***IGH 13 A
Self personnel***

Coordination SSI

Relevé d'écarts SSI

Réf. : Relevé d'écarts SSI IGH13A v1
Version 1
du 22/11/17

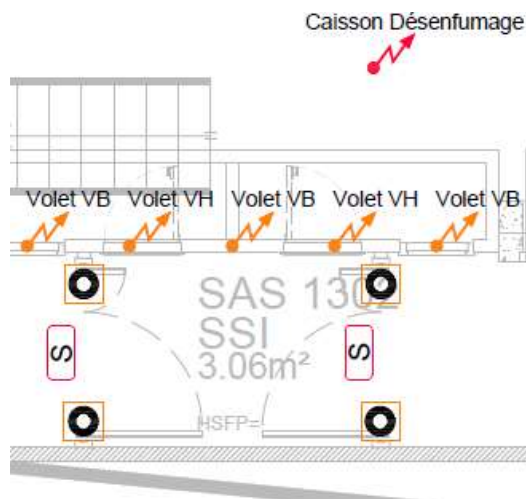
- S2017012_Resto Adultes Timone_PRO_CVCPB-0-R+13a : examiné avec observations
 1. Représenter l'asservissement du caisson de désenfumage (attente élec orange en complément du celle rouge)
- S2017012_Resto Adultes Timone_PRO_CFO_CFA-R+13a-0 : examiné avec observations
 2. En IGH, les DM sont interdits. En revanche, prévoir des interphones de sécurité

DECLENCHEUR MANUEL
 3. Sas 1302 : les volets présents les sas de la TIMONE entre deux CHC comprennent :
 - un volet de soufflage télécommandé à portillon ou tunnel à plus de 1,80m du sol (VST) = le VB du milieu est un VH
 - deux volets de transfert télécommandé à portillon à moins de 1 m du sol (VTT) = les deux VH sont des VB
 - deux volets de transfert autocommandé à guillotine à moins de 1m du sol (VTA)

4. Représenter l'asservissement du caisson de désenfumage (attente élec orange en complément du celle rouge)
5. Sas 1301 et non sas 1308
6. Prévoir le remplacement de la détection sur dans la circulation menant aux ascenseurs
7. Prévoir un interphone sur le palier ascenseur entre les portes CF2h

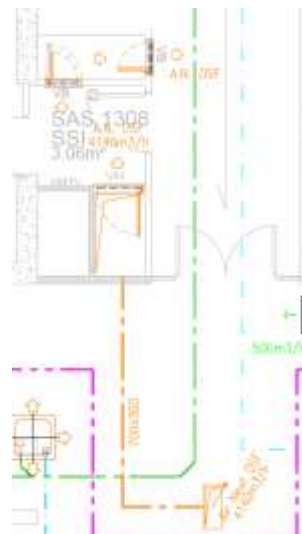
14. Sas 1301 et non sas 1308

15. Sas 1301 : les volets présents les sas de la TIMONE entre CHC et escalier comprennent :

- un volet de soufflage télécommandé à portillon ou tunnel à plus de 1,80m du sol (VST)
- un volet de transfert autocommandé à guillotine à moins de 1m du sol (VTA) = supprimer le volet à portillon

16. (hors CSSI) confirmer que le conduit d'amenée d'air de désenfumage du sas 1301 sera dans la traversée du self CF1h type promat

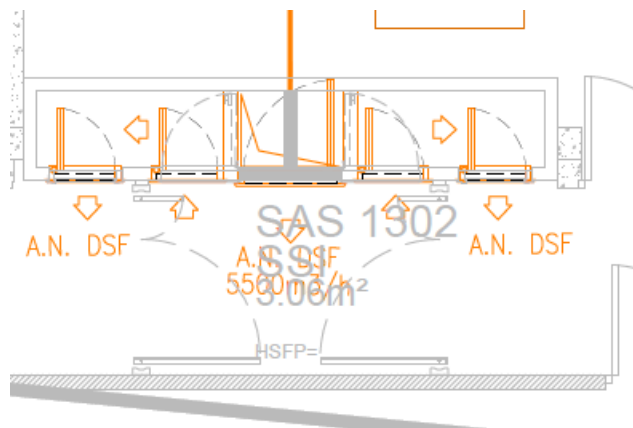
17. Sas 1302 : les volets présents les sas de la TIMONE entre deux CHC comprennent :

- un volet de soufflage télécommandé à portillon à plus de 1,80m du sol (VST)
- deux volets de transfert télécommandé à portillon à moins de 1 m du sol (VTT)
- deux volets de transfert autocommandé à guillotine à moins de 1m du sol (VTA)
